**Do wszystkich Wykonawców nr post.: PI.I.271.17.2021**

**dotyczy: postępowania o udzielenie zamówienia publicznego PI.I.271.17.2021 w trybie przetargu nieograniczonego na Poprawę efektywności energetycznej poprzez modernizację infrastruktury oświetlenia ulicznego na terenie Miasta Sokółka.**

### Wyjaśnienie i zmiana treści SWZ

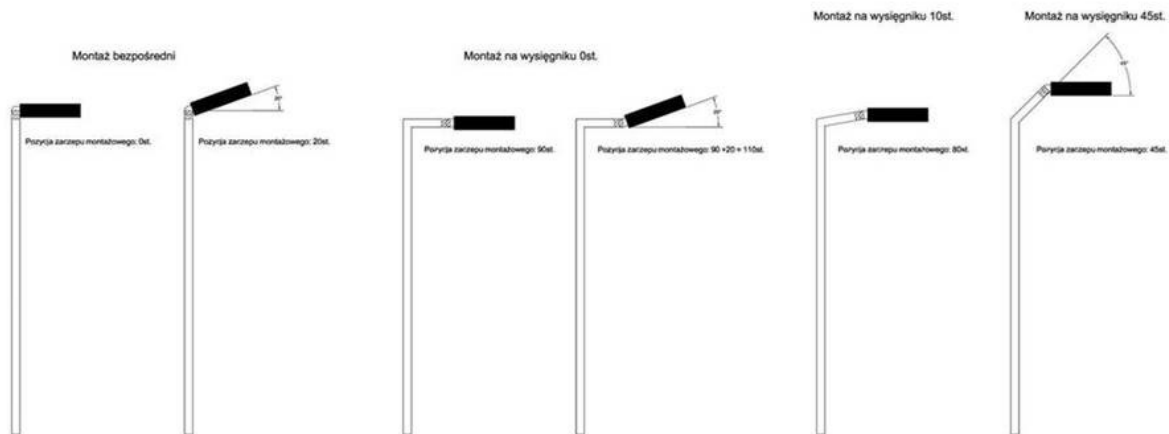
38. Wykonawca ma obowiązek dostarczyć komputer działający jako Serwer (wraz z urządzeniem podtrzymującym zasilanie typu UPS, systemem operacyjnym, systemem wykonywania bezpiecznych kopii zapasowych, odpowiednimi zabezpieczeniami informatycznymi oraz innymi elementami zapewniającymi ciągłość działania), na którym Wykonawca zainstaluje i uruchomi Oprogramowanie Zarządzające odpowiedzialne za działanie Systemu sterowania. W pełni funkcjonujący Serwer wraz z Oprogramowaniem Zarządzającym, należy zainstalować w siedzibie Zamawiającego. Czy zamawiający dopuszcza rozwiązanie alternatywne, tzw chmurowe, czyli działanie systemu sterowania na serwerach zewnętrznych, co przekłada się na wiele korzyści, m.in. na: pełny backup systemu, pełną redundantność, niską awaryjność, brak ryzyka związanego z awarią łącza internetowego, brak kosztów związanych z zasilaniem takiego serwera, łatwą skalowalność rozwiązania, co w efekcie prowadzi także do obniżenia ceny implementacji oraz funkcjonowania całego systemu?

ODP: Zamawiający wymaga dostarczenia i uruchomienie serwera w siedzibie zamawiającego, nie dopuszczalne jest rozwiązanie tzw. Chmurowe
